再処理施設  
廃棄物管理施設  
MOX燃料加工施設

設工認申請の対応状況について  
基準地震動に基づく入力地震動の策定（地盤モデル）

令和6年2月21日

日本原燃株式会社

既往調査によるS波検層結果

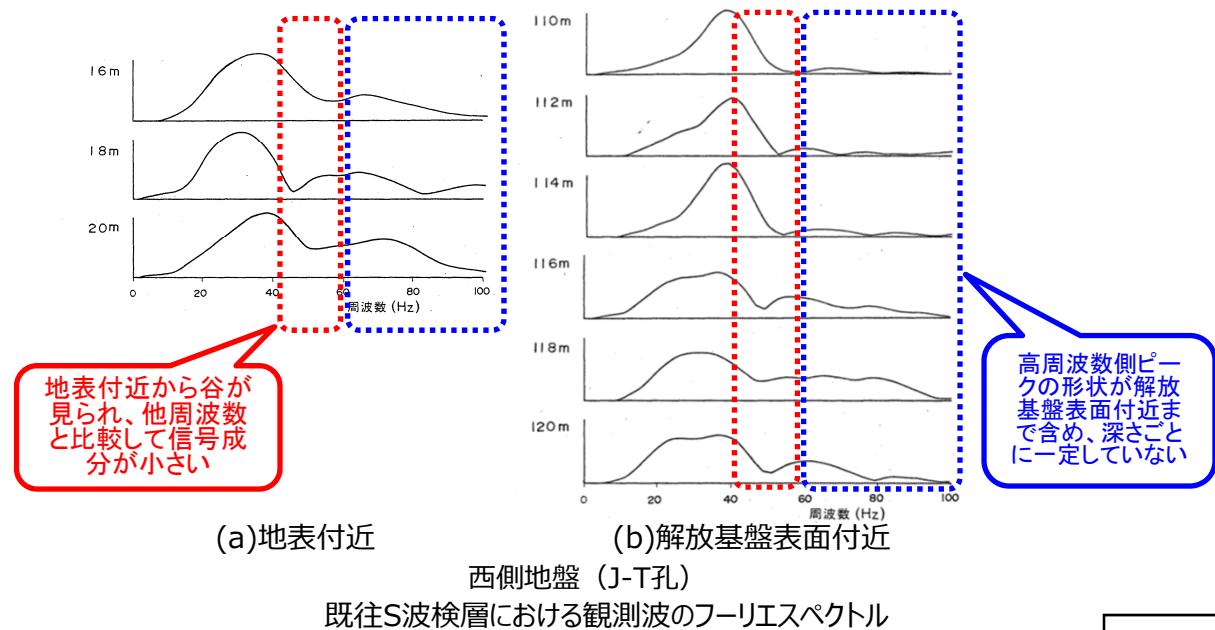
#### 【西側地盤】

- 中央地盤と同様に、既往データ取得時の各深さにおいて取得された振動のフーリエスペクトルを確認した。
- 加振波に近い傾向を示していると考えられる地表に最も近い観測深さ（深さ16m）における観測波のフーリエスペクトルは、約50Hz（＝周期0.02秒）付近に谷が見られ、信号成分が他周期と比較して小さい。また、この谷よりも高周波数側のピークの形状は、深さに応じてその形状が大きく変動していることから、S波検層データの高周波数側（＝短周期側）における信頼性は低いと考えられる。
- 既往のS波検層データにおいて、周期0.03秒付近で急激に減衰定数の値が低下し、0.02秒付近で再度急上昇する傾向は、上記に起因するものであると考えられる。
- 上記を踏まえると、西側地盤における既往データについては、波形のピークの形状が概ね一様の形状を維持しており、S波検層データにおいても谷が現れていない、周期0.03秒よりも長周期側においては、信頼性を有するデータとして扱うことに問題は無いと考えられる。
- ただし、上述のとおり多様な周期成分を有するスイープ波形によるデータを取得している追加データと、上記のとおり加振波の特性や信頼区間の異なる既往データを同一の取り扱いとすることは適切ではない可能性があることから、本検討においては、より広い信頼区間を有すると考えられる追加データを用いることとする。

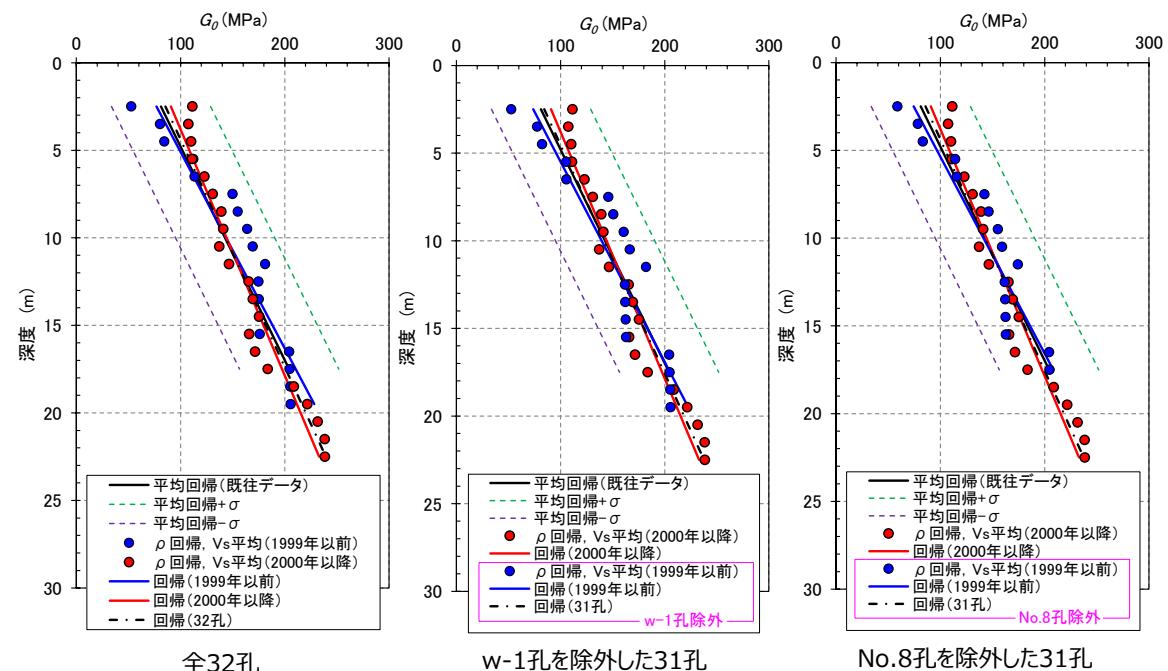
### 【No.2】D.表層地盤の物性値等に係る指摘事項（前回会合資料P15）

▶ 埋戻し土について、今回の追加調査結果を含めた整理に問題がないことについて改めて説明すること。

▶ 近傍する孔のデータ（w-1孔, No.8孔）の棄却を踏まえた物性値への影響について以下に示すとおり確認を行った。

- ▶ 今回追加した地下水位観測孔2孔のうち1孔（w-1孔）が既往調査におけるNo.8孔と近傍（左下図の南西部、6m程度の離隔）にあることから、これら近傍の2孔のデータによる重みが全体の整理結果に影響を与えないことを確認した。
- ▶ 施工年代別のVs平均から求められる $G_0$ 分布について、全32孔としたもの、w-1孔を除外した31孔としたもの及びNo.8を除外した31孔としたものの比較を右下図に示す。それぞれの1孔を抜いた各2ケースは、全32孔を用いたものと大きな差は認められない。
- ▶ 以上より、全孔から得られる $G_0$ 分布に対して、近傍にあるそれぞれの孔を棄却した $G_0$ 分布には、同様の傾向（既往データのばらつき範囲内、 $G_0$ 分布回帰）が得られていることから、w-1孔を含む32孔による整理に問題はない。

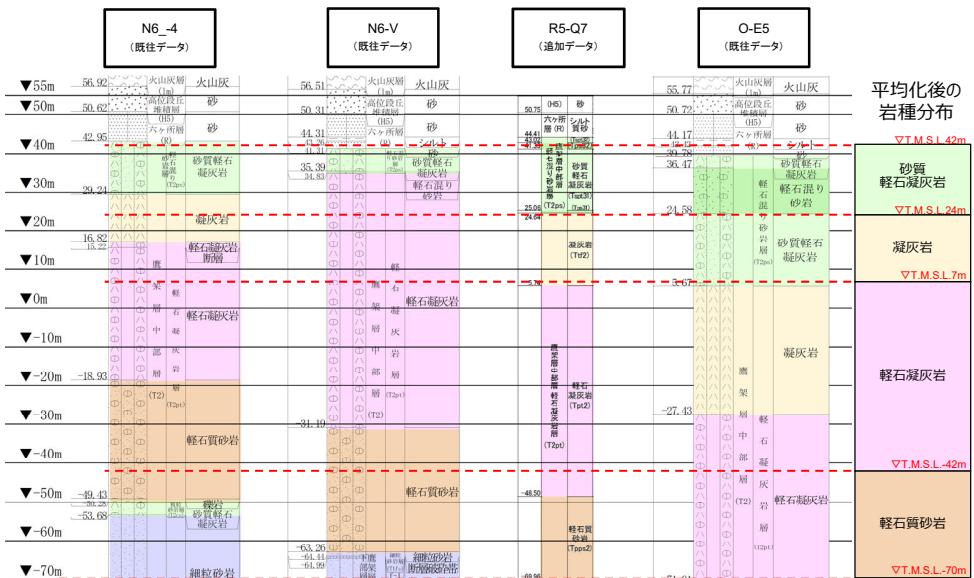
### 【No.3】A.岩盤部分の物性値等に係る指摘事項（前回会合資料P27）

➤ 岩盤部分の物性値等の平均化における各岩種の単位体積重量及び非線形性の扱いについて説明を行うこと。

➤ 以下に示すとおり、各岩種における単位体積重量及び非線形性の扱いについて整理を行った。

- 地盤モデルの設定においては、地盤の増幅特性を捉えることが主眼となることから、速度構造の特徴（PS検層結果における速度の切り替わり等）に重点をおき、平均化した岩種境界の各区間において、速度及び単位体積重量について平均化を実施している。
- 単位体積重量については、岩種によって値が異なる場合もあるが、地盤の増幅に寄与するパラメータであるせん断弾性係数 $G_0$ は、S波速度Vsの二乗と密度 $\rho$ の積で算定される ( $G_0 = \rho \cdot Vs^2$ ) ことを踏まえ、速度に重点を置いた整理を行うこととし、岩種境界の各区間内で平均化している。
- また、「B.岩盤部分の剛性の非線形性」の検討においては、ひずみ依存特性 ( $G/G_0 - \gamma$ 関係) の設定のために、各区間において岩種の設定が必要となることから、岩種の設定にあたっては、各区間内の岩種の重みを踏まえた設定をしている。（図aに、ACの岩種分布の平均化の例を示す。）
- 上記の設定においては、各区間で一つの岩種を設定することとなるため、各区間におけるその他の岩種の影響について、ACグループを対象に、「B.岩盤部分の剛性の非線形性」において整理した岩種ごとの有効せん断ひずみに基づき、各深度において、PS検層データで確認される複数の岩種に対し、剛性低下率を確認した。（表a及び図bに、各岩種の有効せん断ひずみに対する剛性低下率の比較を示す。）
- 上記の確認の結果、Ss地震時のひずみレベルにおいては、各岩種の剛性低下率の差は小さいことから、各区間で一つの岩種を設定することに問題はない判断した。
- 以上のことから、各データの岩種が異なる場合においても、単位体積重量及び岩種分布を平均化して設定することに問題はないと考える。

流動化処理土の分布図

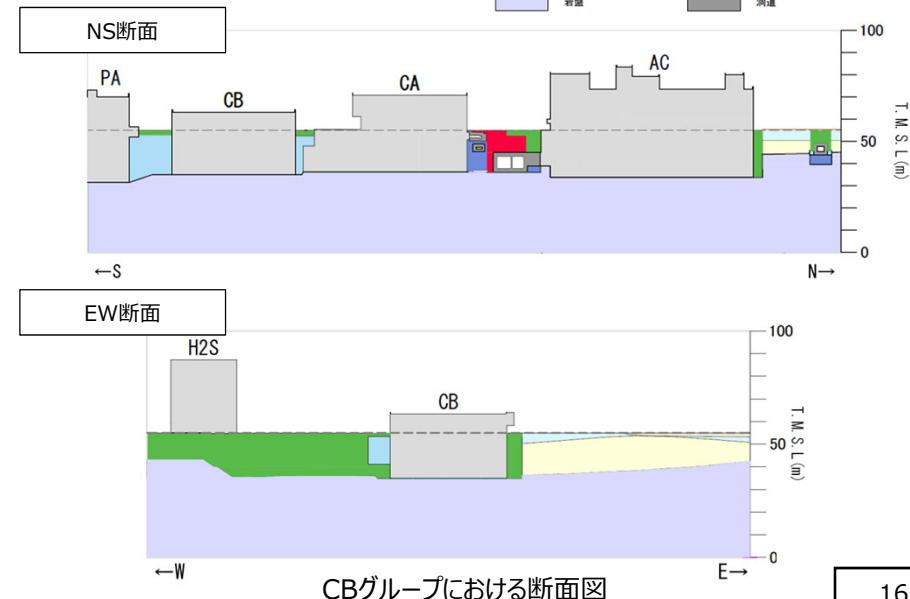
### 【No.7】D.表層地盤の物性値等に係る指摘事項（前回会合資料P40他）

➤ 表層地盤の物性値等について、埋戻し土を設定することの判断根拠として、平面・断面図を用いた建物・構築物周辺の状況の説明を行うこと。

- 各グループにおける表層地盤の分布状況について、平面図及び断面図を用いた整理を行った。
- 以下にCBグループにおける整理結果を示す。その他のグループも含み、「4.1」～「4.12」の各グループにおける「D.表層地盤の物性値等」のデータ整理結果に反映。

前回会合資料に加筆  
No.1に対する回答

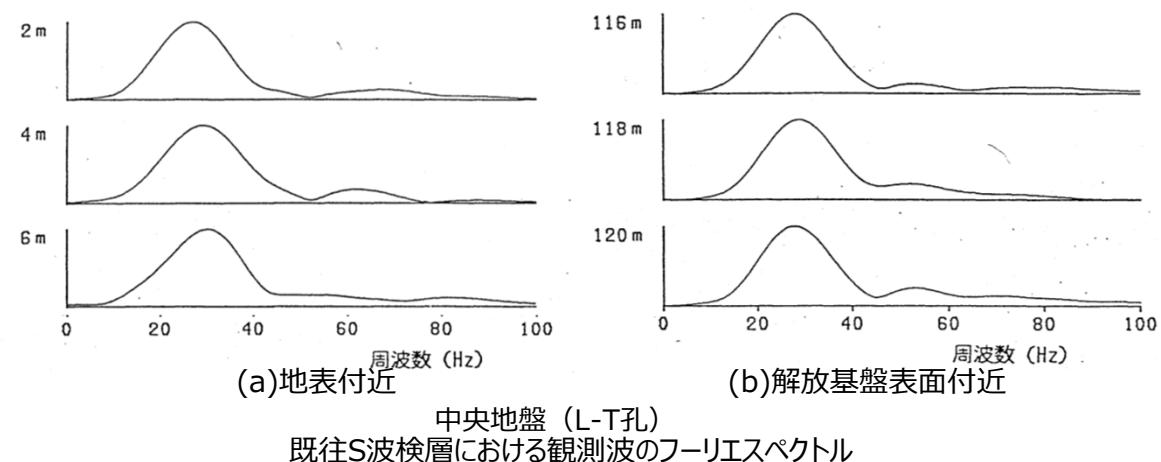
【No.1】C.岩盤部分の減衰定数に係る指摘事項（前回会合資料P13）

- データの信頼区間や試験の特徴を踏まえ、既往データの扱いについて検討すること。

- 以下に示すとおり、既往データの信頼区間にに関する分析を行い、信頼区間を設定し、データの扱いに係る方針を設定した。

前回会合資料に加筆  
No.5に対する回答

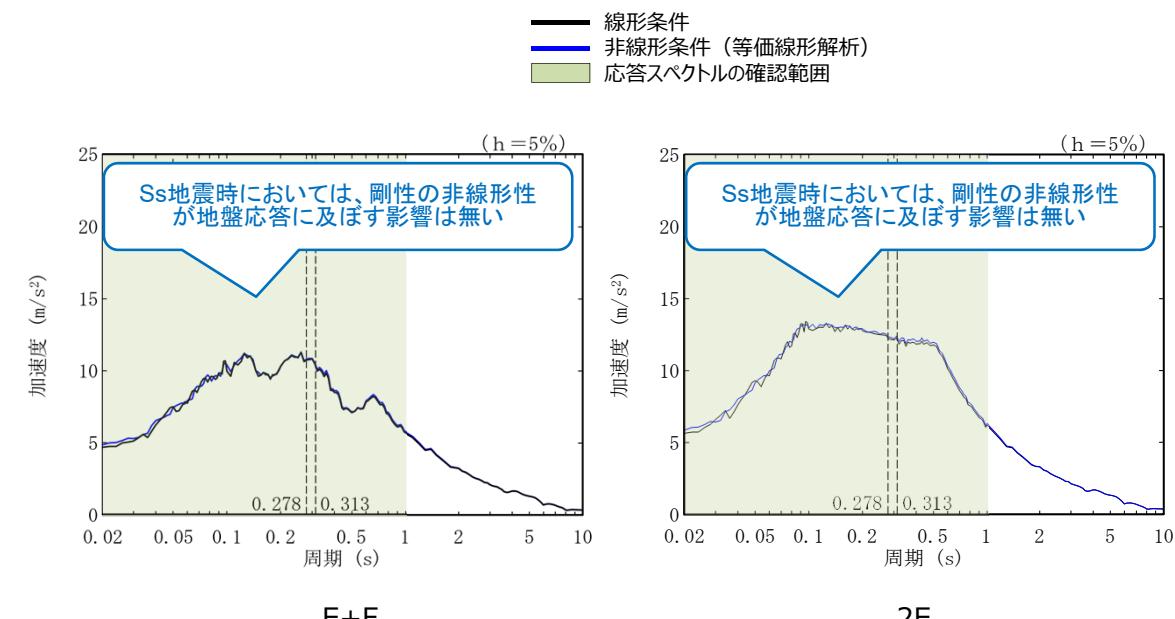
【No.5】B.岩盤部分の剛性の非線形性に係る指摘事項（前回会合資料P36他）

➤ 岩盤部分の剛性の非線形性について、その影響をより正確に確認する観点で、基礎底面位置における2Eの比較を行うこと。

➤ 岩盤部分の剛性の非線形性を考慮した条件において、以下に示す手法に基づき、各建物・構築物の基礎底面レベルにおける入力地震動（2E）を算定し、線形条件における入力地震動（2E）との比較を行った。

➤ 岩盤部分の剛性の非線形性が入力地震動に及ぼす影響を確認した結果、AA周辺グループについては、E+F及び2Eのいずれにおいても、非線形条件と線形条件の応答スペクトルの大きさは一致することから、岩盤部分の剛性の非線形性が入力地震動の算定結果に及ぼす影響はない。

線形条件及び非線形条件における基礎底面レベルの入力地震動の比較  
(AE)

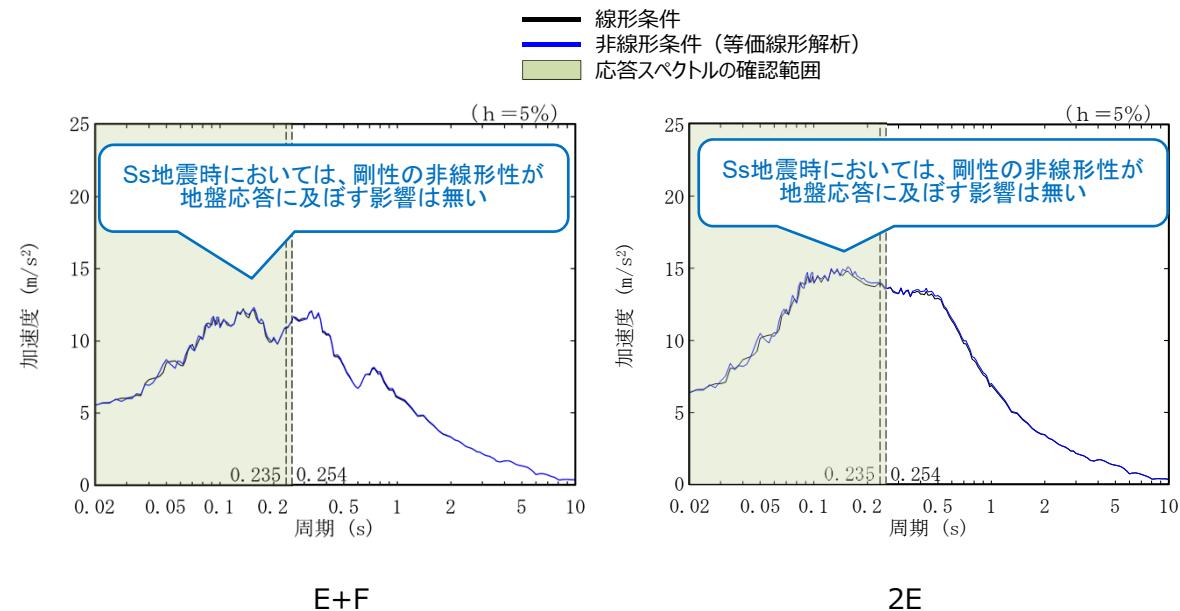
前回会合資料に加筆  
No.5に対する回答

- ▶ 非線形条件とした場合と線形条件とした場合の地盤のせん断ひずみ度及び入力地震動の応答スペクトルを比較した結果、施設固有周期より短周期において応答スペクトルの大きさが一致することを確認。
- ▶ 岩盤部分の剛性の非線形性によって、大地震時に剛性が低下する可能性を有するものの、Ss地震時においては岩盤部分の剛性の非線形性が地盤応答に及ぼす影響は無い。

線形条件及び非線形条件における基礎底面レベルの入力地震動の比較  
(GA)

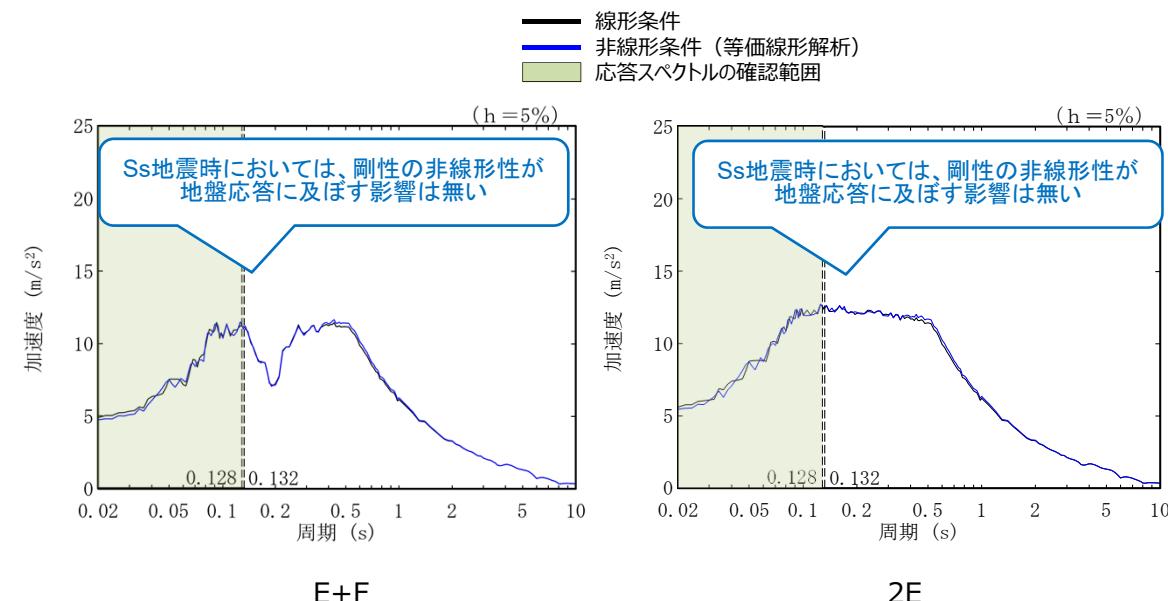
前回会合資料に加筆  
No.5に対する回答

- ▶ 非線形条件とした場合と線形条件とした場合の地盤のせん断ひずみ度及び入力地震動の応答スペクトルを比較した結果、施設固有周期より短周期において応答スペクトルの大きさが一致することを確認。
- ▶ 岩盤部分の剛性の非線形性によって、大地震時に剛性が低下する可能性を有するものの、Ss地震時においては岩盤部分の剛性の非線形性が地盤応答に及ぼす影響は無い。

線形条件及び非線形条件における基礎底面レベルの入力地震動の比較  
(DC)

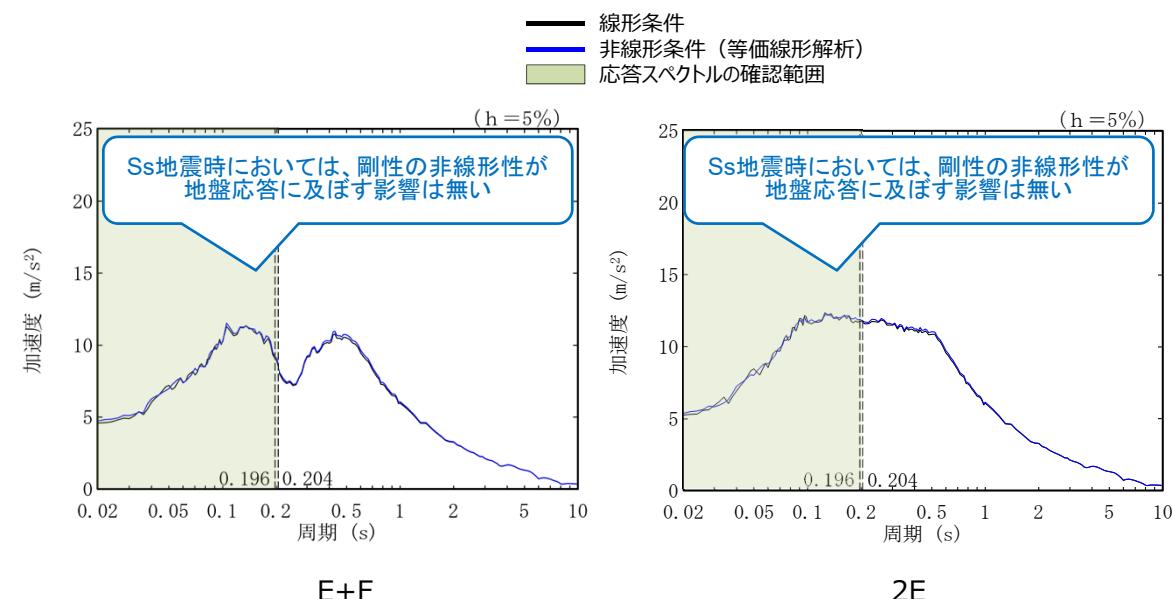
前回会合資料に加筆  
No.5に対する回答

- ▶ 非線形条件とした場合と線形条件とした場合の地盤のせん断ひずみ度及び入力地震動の応答スペクトルを比較した結果、施設固有周期より短周期において応答スペクトルの大きさが一致することを確認。
- ▶ 岩盤部分の剛性の非線形性によって、大地震時に剛性が低下する可能性を有するものの、Ss地震時においては岩盤部分の剛性の非線形性が地盤応答に及ぼす影響は無い。

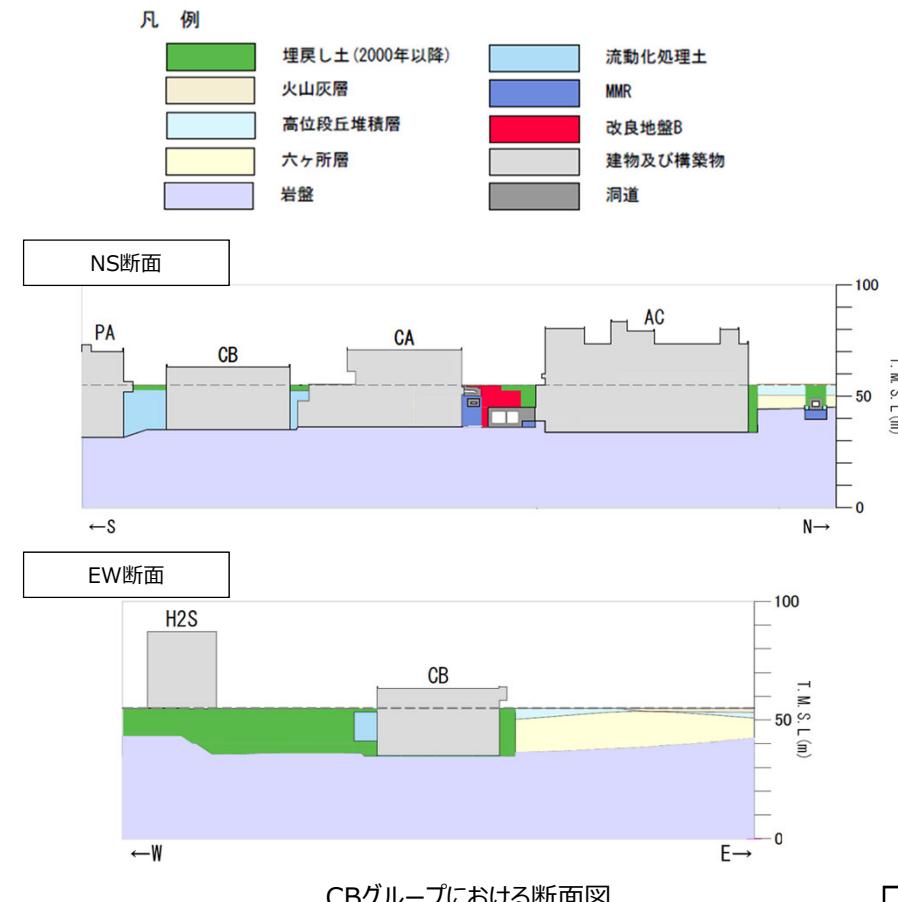
前回会合資料に加筆  
No.7に対する回答

- CBグループの周囲は、表層地盤として2000年以降に施工した埋戻し土が分布。
- CB建屋については、洞道周辺や、建屋南側において、埋戻し土より剛性の大きい流動化処理土が分布している。
- また、建屋東側は山留掘削となっており、埋戻し土の分布範囲は狭いものの、建屋の3方向が埋戻し土よりも剛性の大きい地盤に囲まれている。
- 上記の通り、表層地盤には異なる埋戻し材料が混在しているが、剛性の小さい地盤を一律に考慮することで、地盤のひずみが大きく評価され、さらに、岩盤との剛性のコントラストが大きくなることにより表層地盤における地震動の増幅が大きくなる傾向となることを鑑み、表層地盤の物性値としては、2.において施工年代によらず同一に整理した埋戻し土における深度依存回帰を用いる。

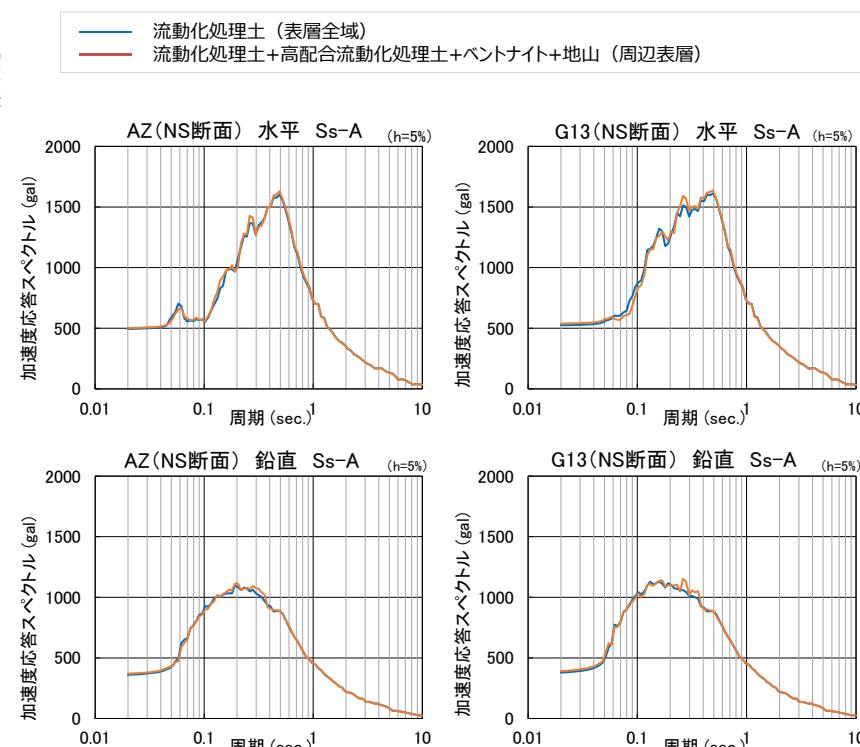
前回会合資料に加筆  
No.7に対する回答

- AZ周辺グループの周囲は、表層地盤として流動化処理土が分布。
- 下図のとおり、流動化処理土の外側に原地山が分布しており、また、局所的に高配合流動化処理土及びベントナイト混合土が分布していることから、表層地盤としては流動化処理土よりも剛性の小さい原地山を一律に考慮することも考えられるが、本グループにおける流動化処理土は、オープン掘削が行われた比較的広い範囲に分布していることも踏まえ、流動化処理土を一律にモデル化することとした。
- この考え方に対しては、2つの解析モデルを用いた2次元周波数応答解析手法により影響検討を実施することにより確認を行った。  
⇒表層領域（側方境界まで）を流動化処理土（第2グループ）で置換したケース（青線）と建屋近傍の掘削領域のみを流動化処理土（第2グループ）で置換したケース（橙線）では、基礎岩盤の応答に顕著な違いはない。
- 以上のことから、周辺地盤や局所的に分布する地盤の影響よりも流動化処理土の物性値が支配的であることを確認。

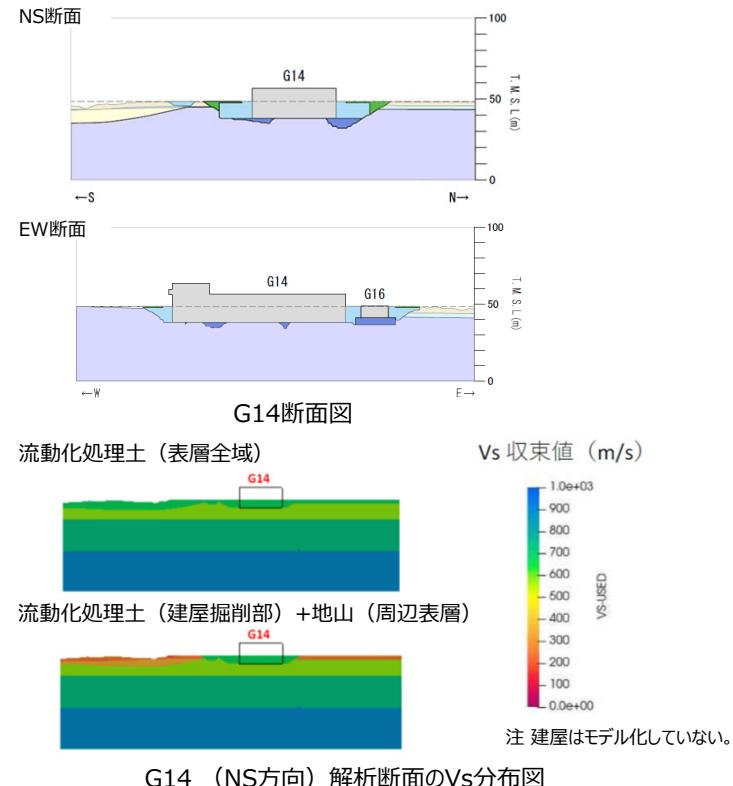
前回会合資料に加筆  
No.7に対する回答

- G14グループの周囲は、表層地盤として流動化処理土が分布。
- 下図のとおり、流動化処理土の外側に原地山が分布していることから、表層地盤としては流動化処理土よりも剛性の小さい原地山を一律に考慮することも考えられるが、本グループにおける流動化処理土は、オープン掘削が行われた比較的広い範囲に分布していることも踏まえ、流動化処理土を一律にモデル化することとした。
- この考え方に対しては、2つの解析モデルを用いた2次元周波数応答解析手法により影響検討を実施することにより確認を行った。  
⇒表層領域（側方境界まで）を流動化処理土（第2グループ）で置換したケース（青線）と建屋近傍の掘削領域のみを流動化処理土（第2グループ）で置換したケース（橙線）では、基礎岩盤の応答に顕著な違いはない。
- 以上のことから、周辺地盤の影響よりも流動化処理土の物性値が支配的であることを確認。
